DODATEK Č. 1 KE SMLOUVĚ O DÍLO
„II/129 Želiv - most ev. č. 129-007 a 129-008“

Číslo smlouvy objednatele: 3/2017/ZPŘ/D2/PE/M

Změnový list

Stanovisko AD k návrhu dodatku a změnovým listům

6. MONTÁŽNÍ PODPĚRNÁ KONSTRUKCE PRO ZVEDÁNÍ A VÝSUN

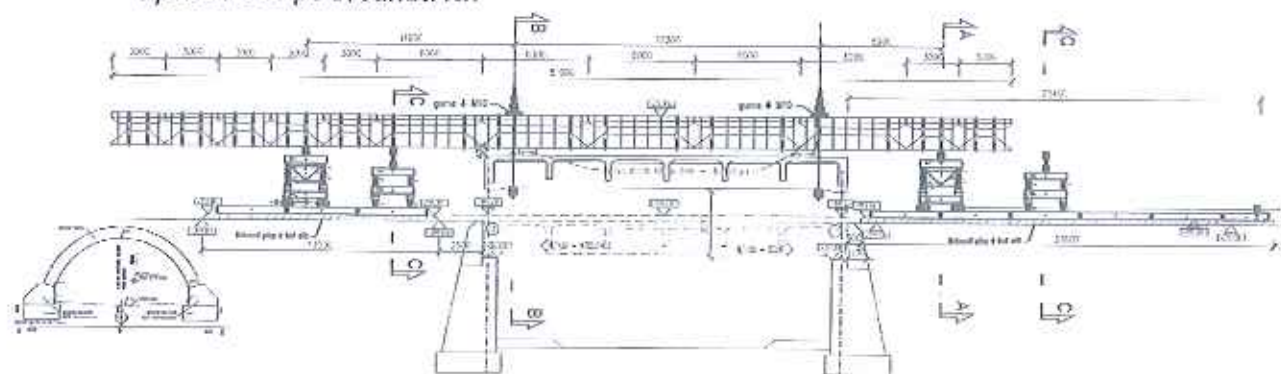
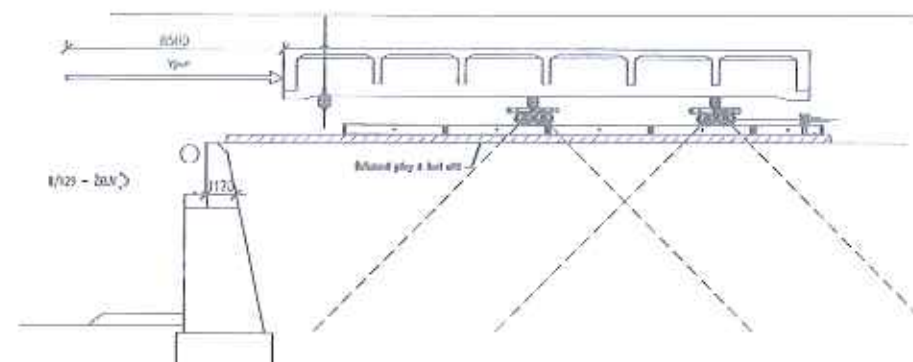
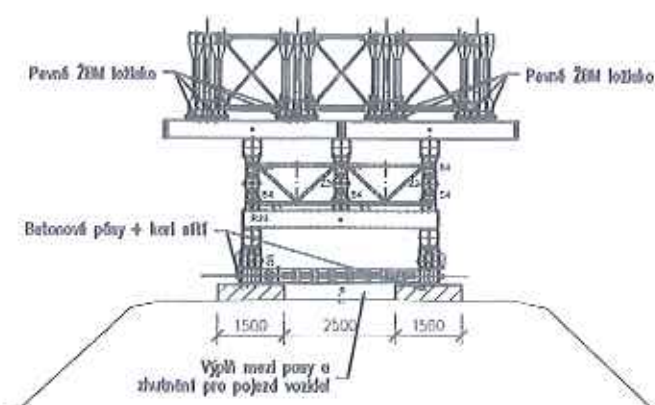
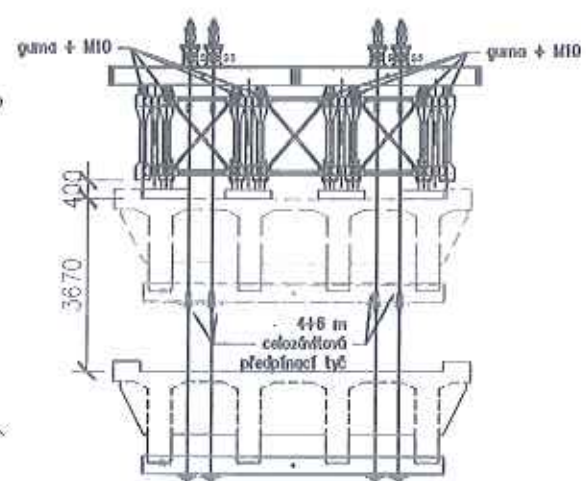
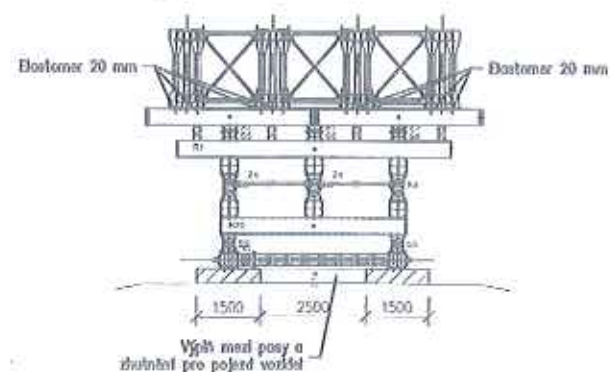
- Nová položka 94817R - DOČASNÉ KONSTRUKCE Z OCEL NOSNÍKŮ VČET ODSTRAN - V rámci PDPS se předpokládalo s demolicí stávající nosné konstrukce mostu do vodního toku a následné odstranění sutí z vodního toku. Tento způsob demolice nosné konstrukce byl projednán se všemi dotčenými orgány včetně správce vodního toku. V rámci projednávání Technologického předpisu demolice nosné konstrukce se proti navrhovanému postupu výstavby ohradil správce vodního toku, viz dopis správce vodního toku zhotoviteli mostu ze dne 29.6.2017. Zhotovitel navrhl řešení a následně realizoval demolici stávající nosné konstrukce, které spočívalo v přesunu nosné konstrukce v celku na předmostí, tedy bez

pádu sutě do vodního toku. Toto řešení bylo výrazně nákladnější oproti původnímu řešení navrženém v PDPS. Položka souvisí se zřízenou konstrukcí pro přesun stávající nosné konstrukce vcelku na předmostí.
